WYJAŚNIENIA TREŚCI SPECYFIKACJI ISTOTNYCH WARUNKÓW ZAMÓWIENIA

Dotyczy: postępowania o udzielenie zamówienia publicznego prowadzonego w trybie przetargu nieograniczonego, którego przedmiotem zamówienia jest wybór Generalnego Wykonawcy zadania pn. „Budowa budynku Małopolskiego Centrum Nauki Cogiteon o funkcji wystawienniczej, laboratoryjno-warsztatowej, biurowo-konferencyjnej, gastronomicznej z wbudowanym garażem podziemnym oraz z wewnętrznymi instalacjami: elektrycznymi z wbudowaną podziemną stacją transformatorową, teletechnicznymi, wodnokanalizacyjnymi, kanalizacji deszczowej, c.o. z wymiennikownią, wentylacji pożarowej, wentylacji mechanicznej i klimatyzacji, instalacji technologicznych wraz z uzbrojeniem terenu, w tym: przyłączy ciepłociągu, przyłączy wodociągowe, przyłączy kanalizacji sanitarnej i przyłączy kanalizacji deszczowej oraz instalacje zewnętrzne: kanalizacji sanitarnej, technologicznej ze zbiornikiem bezodpływowym, deszczowej ze zbiornikiem retencyjnym, wody zielonej, wodociągowej, wodociągowej przeciwpożarowej, przebudowy kanalizacji deszczowej odwodnienia pasa startowego, kanalizacji telekomunikacyjnej, elektroenergetycznej n/n 0,4kV, elektroenergetycznej SN 15kV,

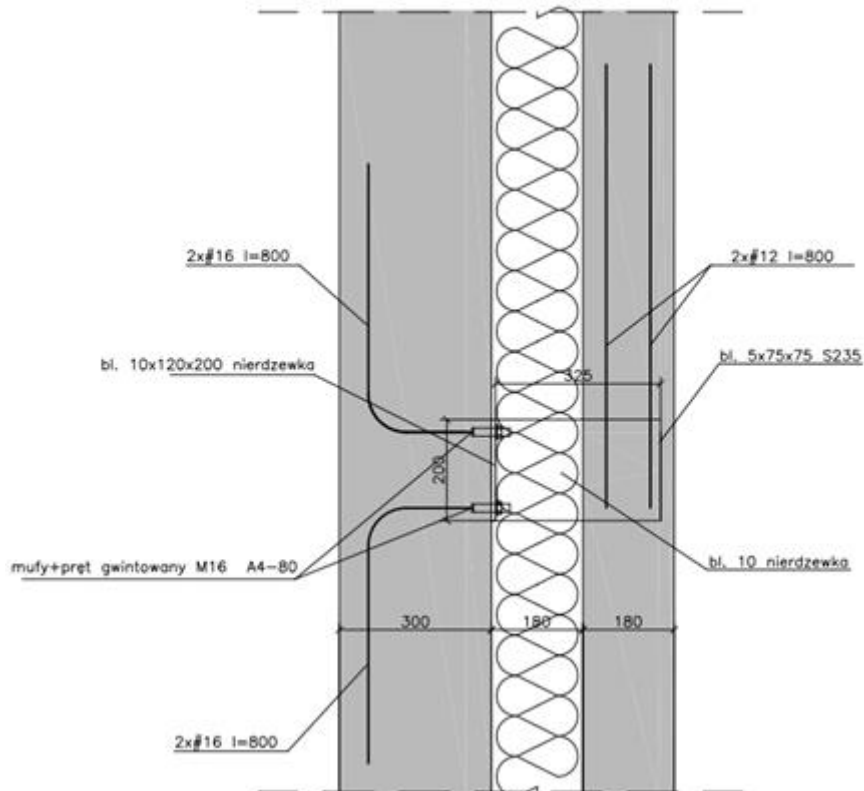
Ściana żelbetowa okładzinowa gr.18cm SZ3.1 / Sz3.2 - prosimy o podanie typu, nośności, długości i ilości /m² łączników ze stali nierdzewnej dla zaprojektowanej zewnętrznej ściany trójwarstwowej, o których wspomniano w Opisie Arch.

Zamawiający wyjaśnia, że technologia wykonania ściany okładzinowej (w tym łączników ze stali nierdzewnej) jest po stronie Wykonawcy. Poniżej zamieszczono propozycję wykonania łącznika. Jeden łącznik na 2 mkw. Nośność min. 15 Kn.

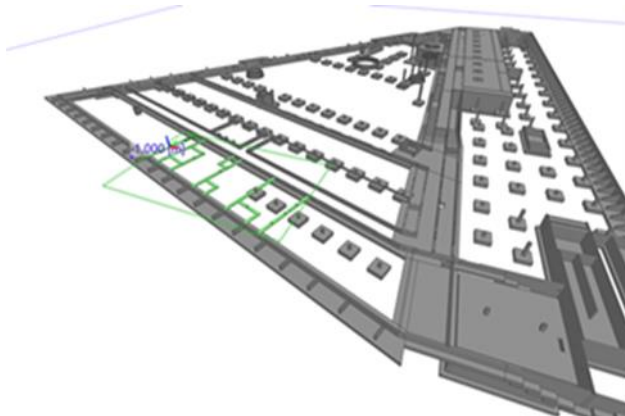
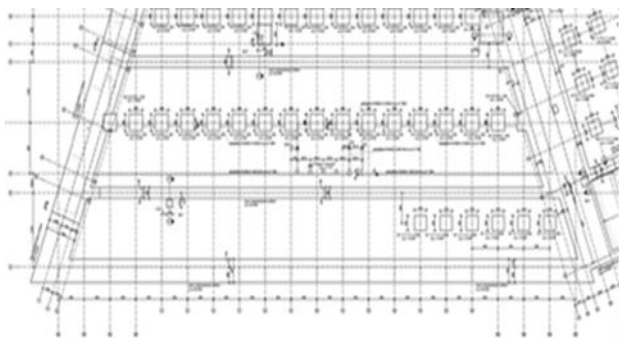
Prosimy o informację, gdzie na rzutach fundamentów pokazane są ławy fundamentowe widoczne w modelu – którą dokumentacją należy się kierować przy wycenie?

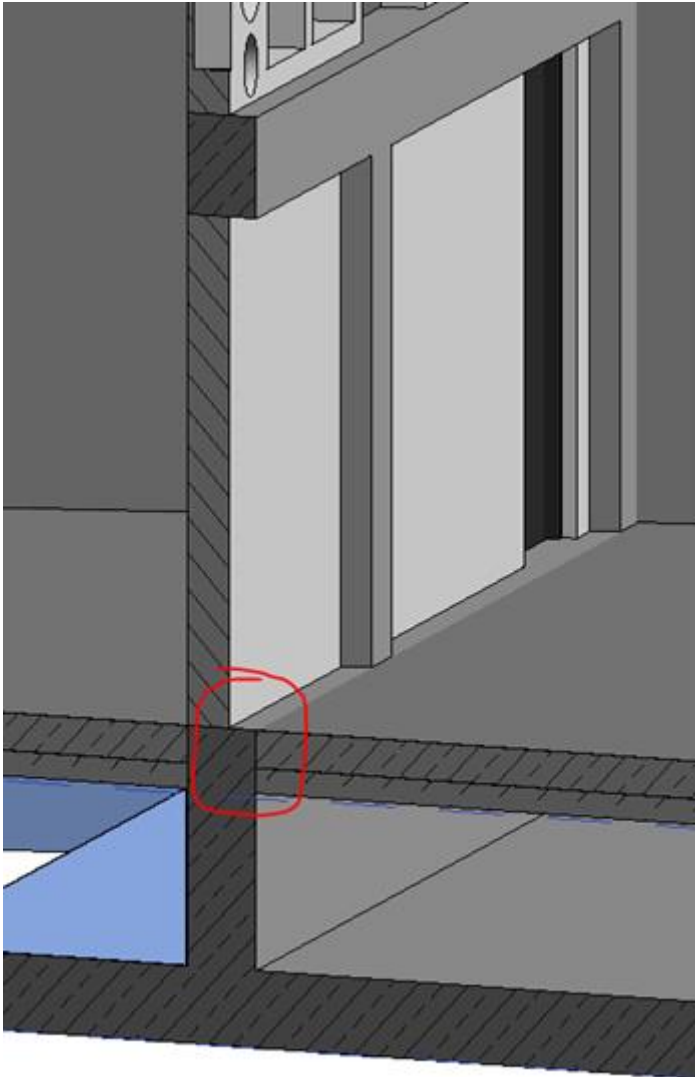
Poz. 01 pom. 1.3.09 , 1.3.05, 1.3.06, 1.3.06 w osi 19 widnieje linia wzdłuż ściany, która nie jest wykazana w warstwach zestawienia ścian, proszę wyjaśnienie

Zamawiający wyjaśnia, że wskazana linia oznacza krawędź ściany fundamentowej dochodzącej do posadzki.

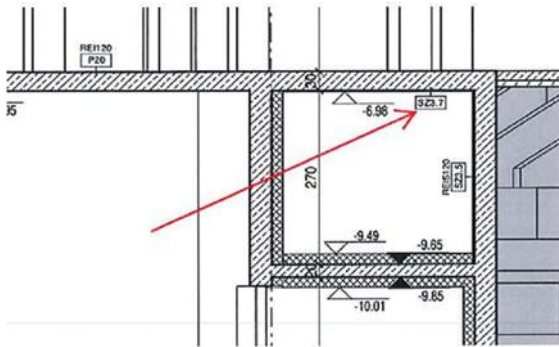
Prosimy o wyjaśnienie warstwy SZ3.7 wg rys. 304-MCN-3-AR-XX-PR-XX-BB-001Przekrój BB.

Zamawiający wyjaśnia, że to oznaczenie na przekroju jest błędne. W tym miejscu jest strop żelbetowy z posadzką P20 oraz jako wykończenie szachtu (kanału poziomego) od wewnątrz wełna mineralna gr 2 cm mocowana i zabezpieczona systemowo zaprawą zbrojoną do dymoszczelności udokumentowanej przez producenta systemu zgodnie z opisem architektury pkt. 1.3.2.7 oraz modelem IFC.

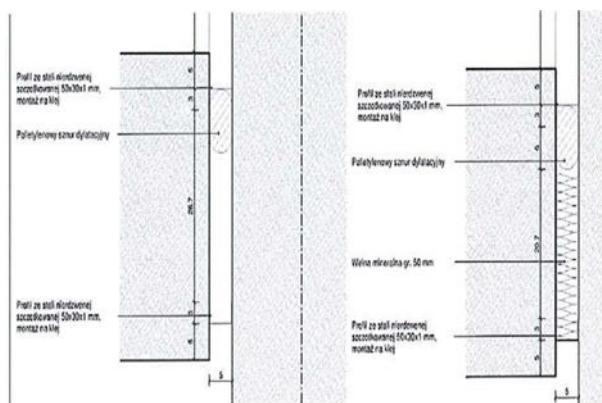
Brak w przedmiarach wypełnienia dylatacji przy schodach prefabrykowanych w postaci profili ze stali nierdzewnej 50x30x1 mm:

Czy zakres ten jest objęty zamówieniem? prosimy o wyjaśnienie.

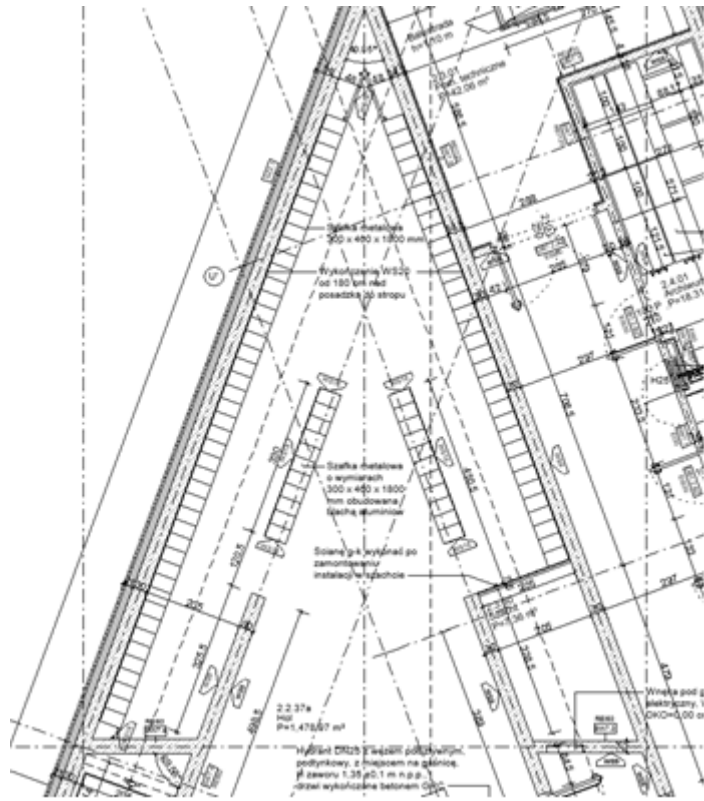
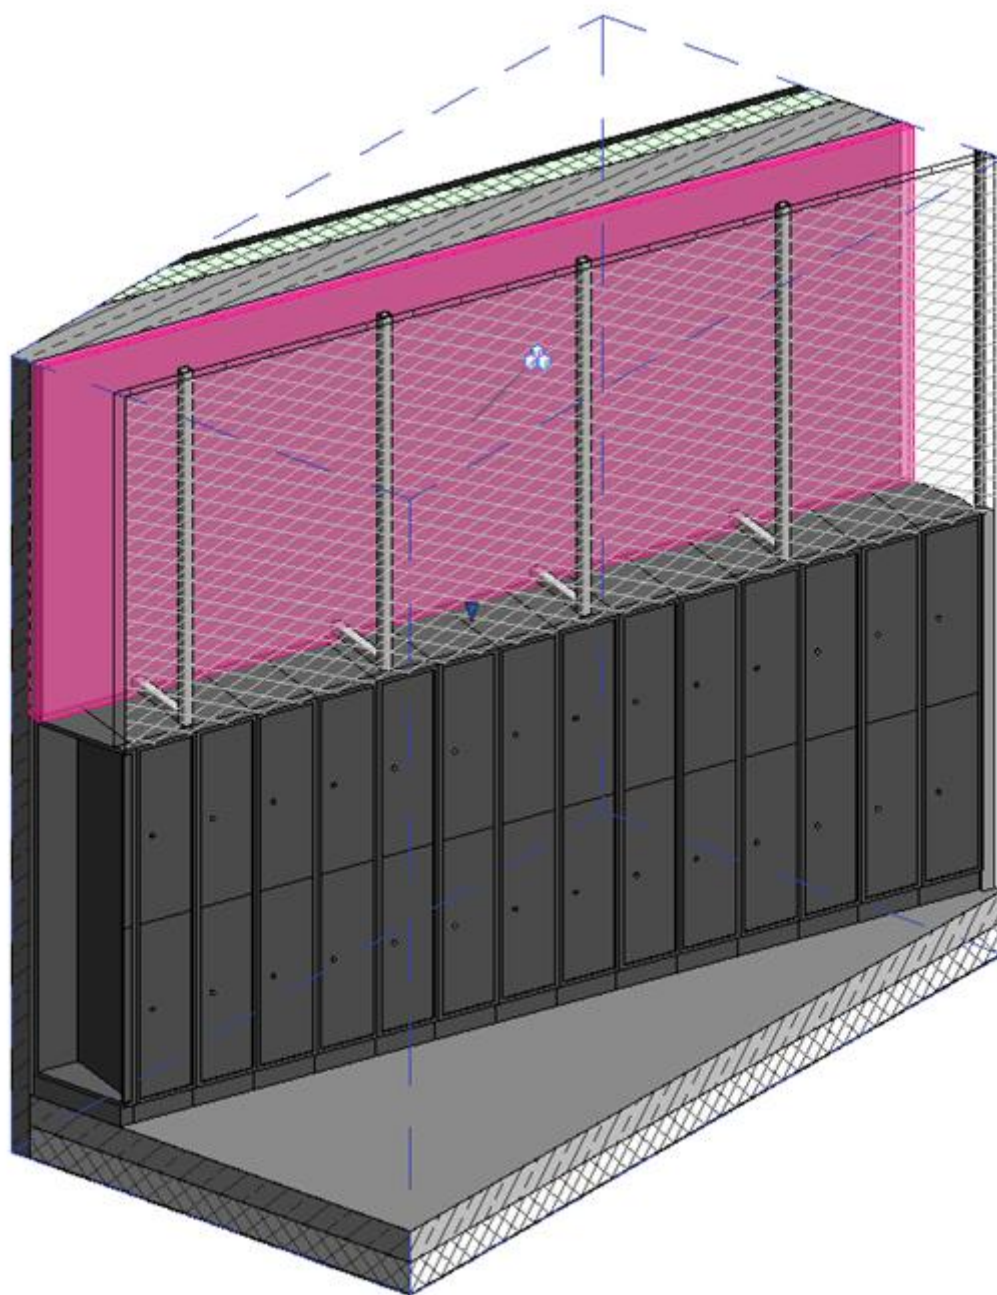
Prosimy o informację czy ściany pod obudową WS13 mają być w jakiś sposób wykończone. Jeżeli tak prosimy o podanie sposobu wykończenia.

W części północnej budynku na poziomie 02 ściany żelbetowe znajdujące się pod obudową WS13.2 wykończone są okładziną akustyczną WS20 od wysokości 180 cm nad posadzką aż po sam strop. W pozostałych przypadkach ściany znajdujące się pod obudową WS13 pozostają bez wykończenia.

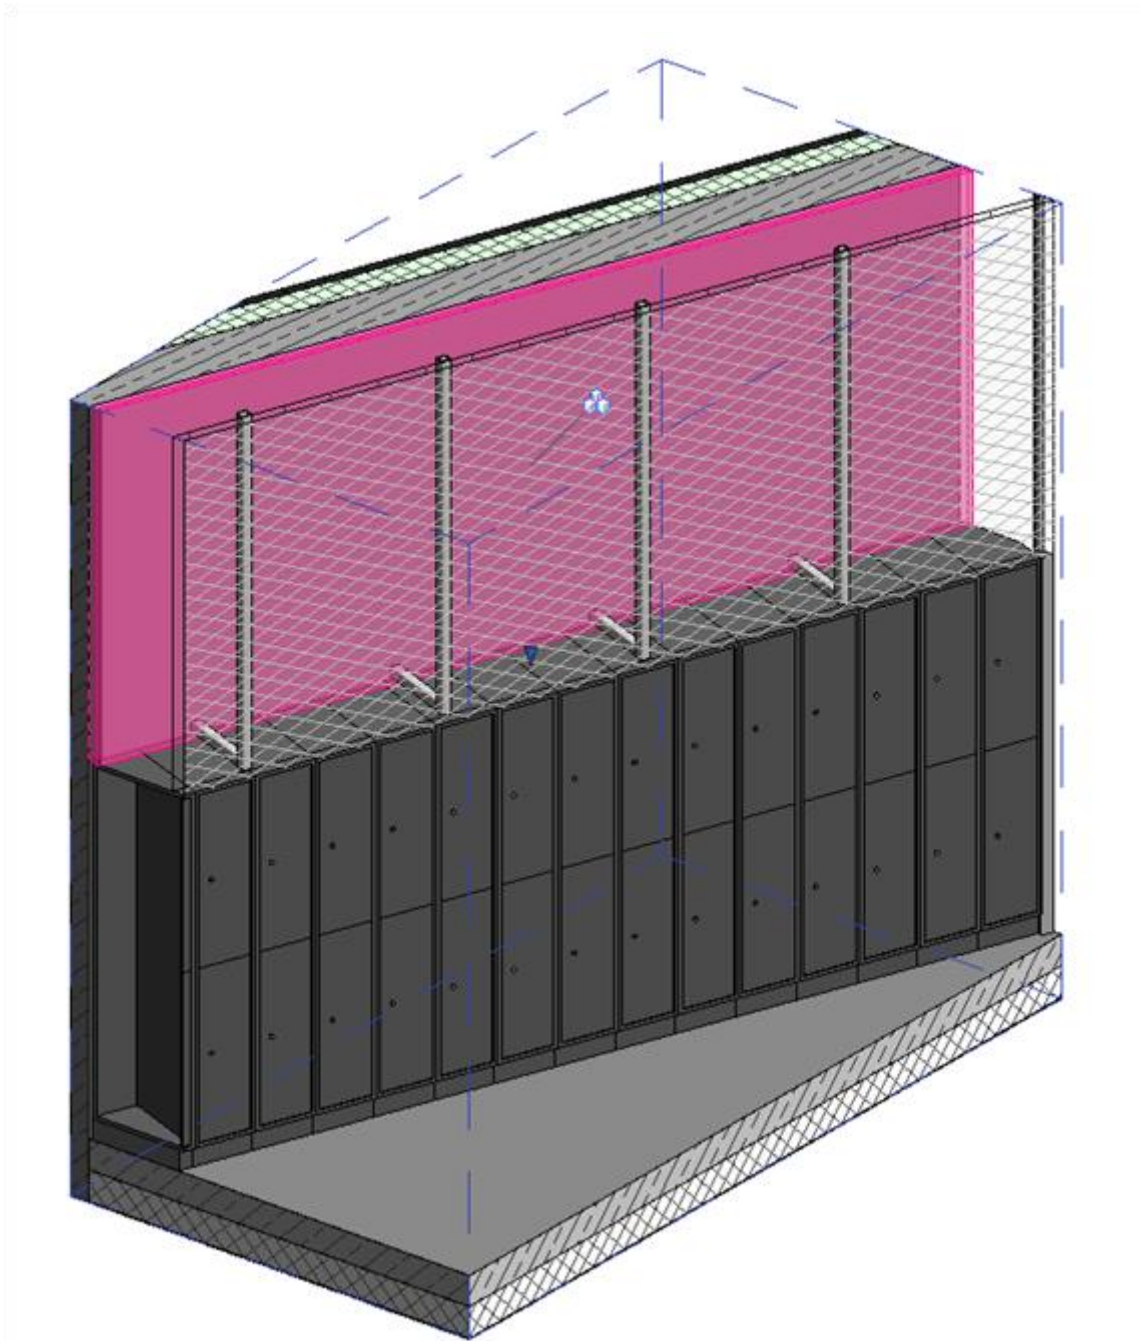
Prosimy o wyjaśnienie rozbieżności w wykończeniu ścian powyżej szafek w szatni holu głównego. Zgodnie z rysunkiem rzutu kondygnacji 02 nr. rys. 304MCN-3-AR-XX-RZ-XX-02-001 ściany powyżej szafek należy wykończyć WS20, natomiast na rysunku "Rozrys ścian Szatnia hol gł." nr rys. 304-MCN-3-AR-XX-RO-HG-02-001 i 002 ściany powyżej szafek wykończone są WS13.2. Prosimy o wskazanie które rozwiązanie jest prawidłowe.

Zamawiający wyjaśnia, że ściana żelbetowa wykończona jest okładziną akustyczną WS20 a także obudową WS13.2. Zaznaczony na różowo element to wykończenie WS20 a siatka to obudowa WS13.2.

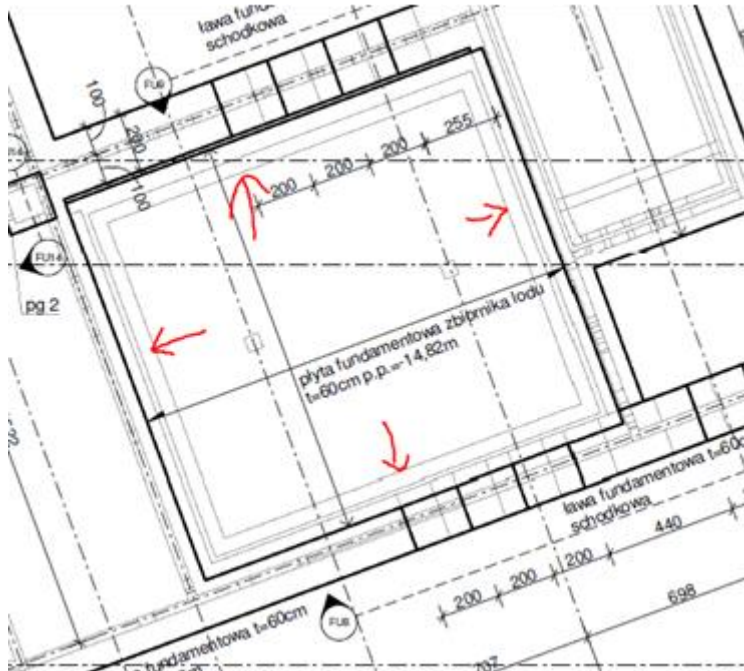
Prosimy o uzupełnienie dokumentacji o zbrojenie oraz deskowanie ścian zbiornika lodu oraz stropu nad tym zbiornikiem – brak w dokumentacji.

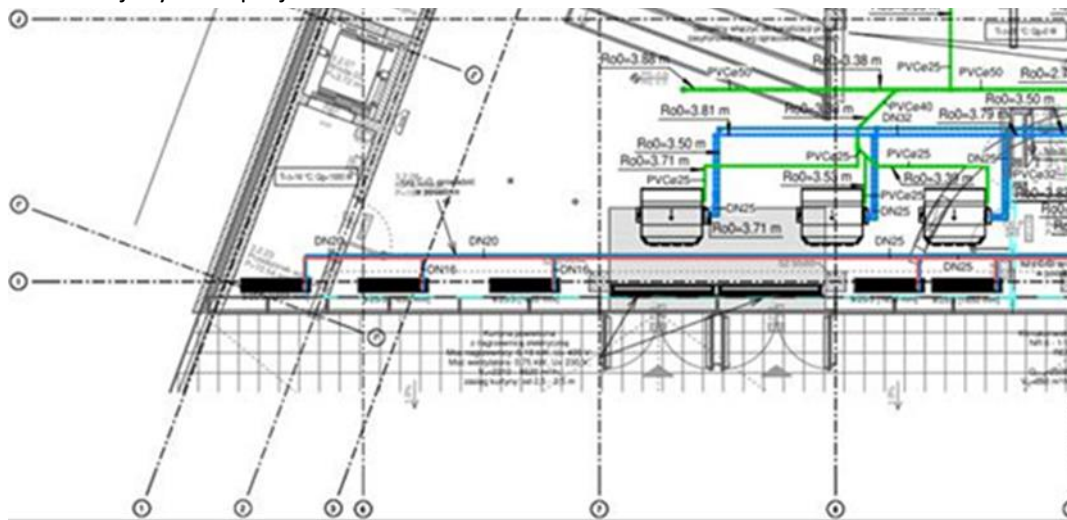
Prosimy o określenie mocy i rodzaju urządzeń przedstawionych na rzucie parteru w osiach I-J/7-9. Poniżej wycinek projektu.

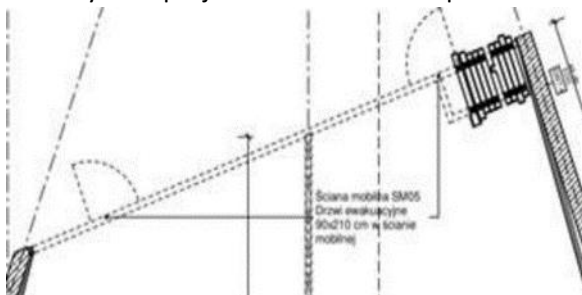
Prosimy o informację, ile sztuk drzwi należy wycenić w ścianie mobilnej SM05 przedstawionej na rysunku. Na rzucie kondygnacji 04-1 piętro są dwie pary drzwi, natomiast w zestawieniu ścian mobilnych zaprojektowana została 1 para drzwi.

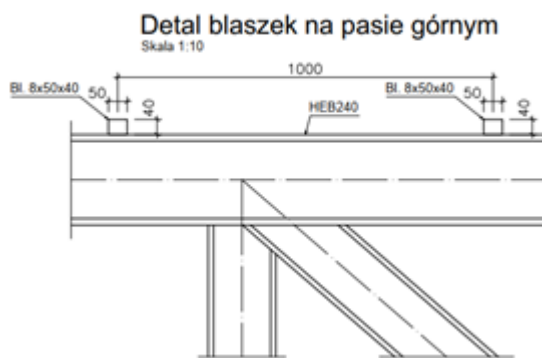
Prosimy o przekazanie detalu połączenia stropu żelbetowego z konstrukcją stalową z kratownic nad salą konferencyjną.

Zamawiający wyjaśnia, że stosowny detale znajduje się na rysunku 304-MCN-3-KO-ST-XX-DA-05-005. Poniżej zamieszczamy fragment rysunku:
